改善箇所説明図

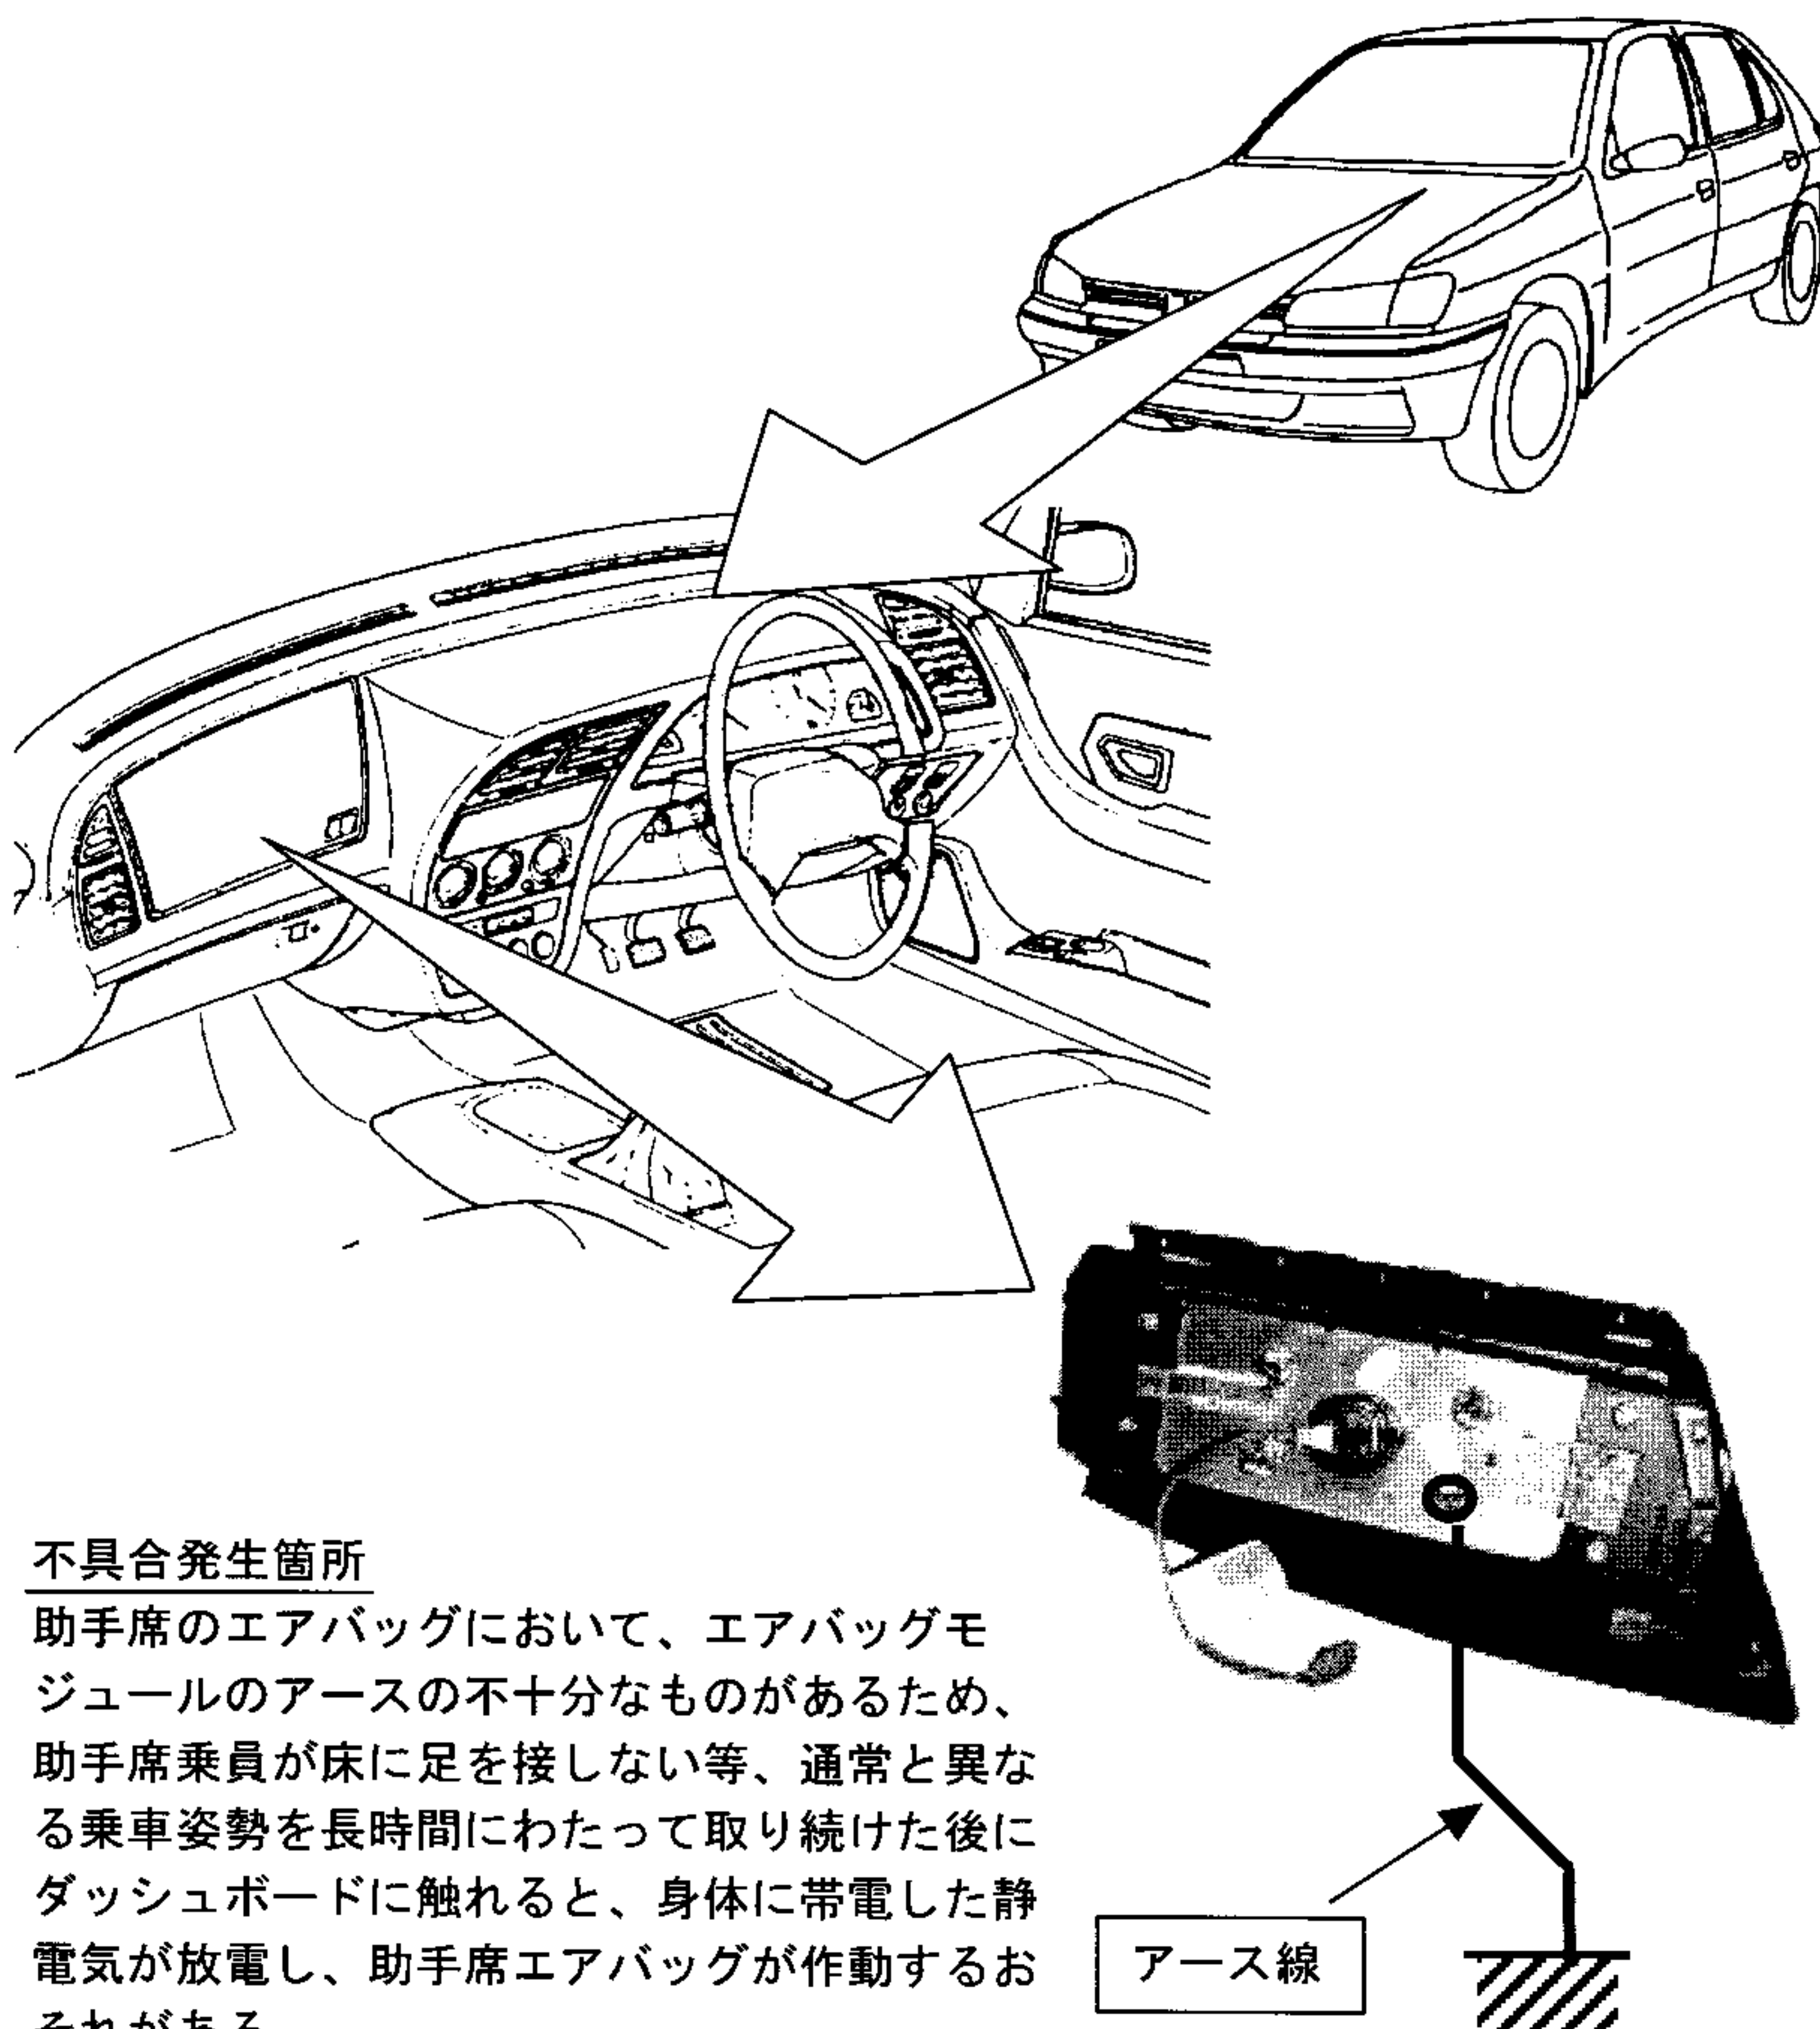
不具合発生箇所

助手席のエアバッグにおいて、エアバッグモジュールのアースの不十分なものがあるため、助手席乗員が床に足を接しない等、通常と異なる乗車姿勢を長時間にわたって取り続けた後にダッシュボードに触れると、身体に帯電した静電気が放電し、助手席エアバッグが作動するおそれがある。

改善内容

全車両、当該エアバッグモジュールにアース線を取り付ける。

識別方法

対策実施済み車両には、助手席エアバッグ警告ラベルに青色のマークを塗布する。
